## SERVICE INFO – INA 0149

# Отклоняваща ролка 532 0774 10 / 532 0654 10

## Нов дизайн на уплътнението

Снимка 2: 532 0654 10 – Отклоняваща ролка с нов дизайн на уплътнението и добавени компоненти

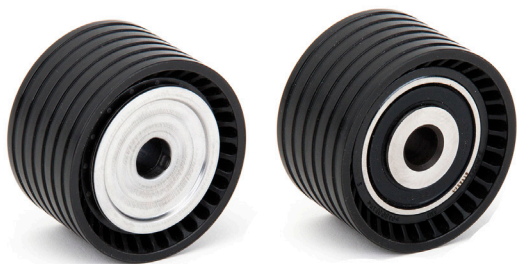
За превозните средства, изброените по-горе, Schaeffler Automotive Aftermarket предлага отклоняваща ролка с нов дизайн на уплътнението (снимка 2).

Това води до следните промени:

| 532 0221 10 | заменен с 532 0774 10  |
| 532 0774 10 | в бъдеще с нов дизайн за уплътнението, без добавката на компоненти |
| 532 0654 10 | идентичен с 532 0774 10, включително добавените компоненти         |
